Rapport fra teknisk-hygiejnisk tilsyn på vandværk

Vandværk: Fårvang Vandværk AMBA

Tilsynsdato: 11. jan. 2019

2 Vandværksgrund/-bygning

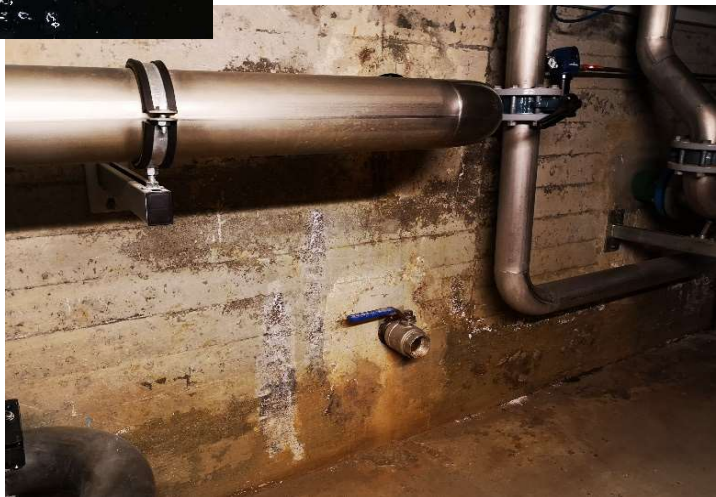
3 Kildeplads på vandværksgrunden med nærbilleder af de 3 råvandsstationer - alle i særdeles god stand!
